BFP-A6079-0381

ロボット包装仕様変更のご連絡

Packaging specification change for robots

ロボット包装袋

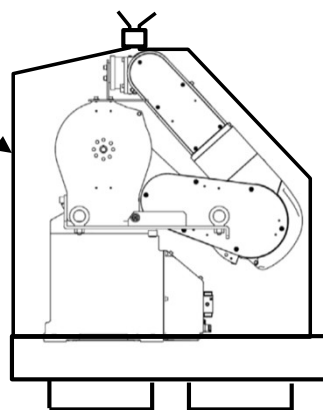
ロボットアームの包装袋を入手性向上のため青色品から透明品に変更します。

The packaging bags for the robot arms will be changed from blue to transparent to improve availability.
